N/Réf. : SBK20175_708_PUN
Gest. : AH
V/Réf. : 2264-0049/05/2022-538PR
Corr: A. THIEBAULT
NOVA : 15/PFU/1864921

SCHAERBEEK - Avenue Louis Bertrand, 52-54 (arch. A. Demy)
DEMANDE DE PERMIS UNIQUE : Placer 3 tentes solaires et 3 enseignes sur la bordure flottante de celles-ci, placer une enseigne perpendiculaire avenue Louis Bertrand et régulariser la teinte des châssis

Avis conforme de la CRMS

Localisation du bien © Brugis à gauche (zone de protection du site classé manquante ¹), à droite, plan joint à l'arrêté de classement ©Urban.brussels

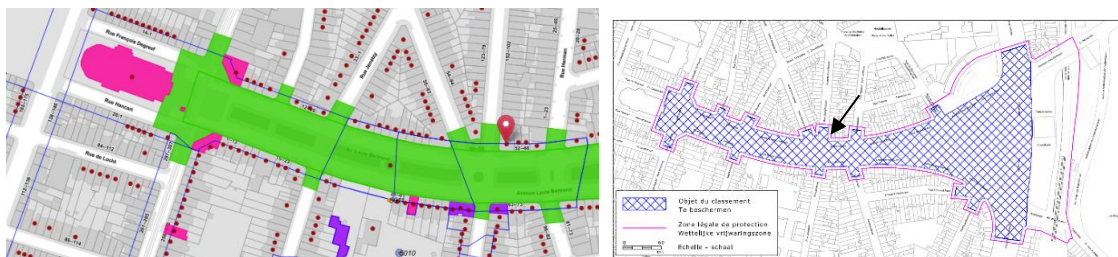
Le dossier concerne un immeuble de style éclectique, situé 52-54 avenue L. Bertrand classée comme site, à l'angle avec la rue J. Brand. Le périmètre de classement s'étend de façade à façade et comprend dès lors les éléments en saillie qui surplombent l'espace public, dont les tentes solaires et les enseignes qui font l'objet de cette demande.
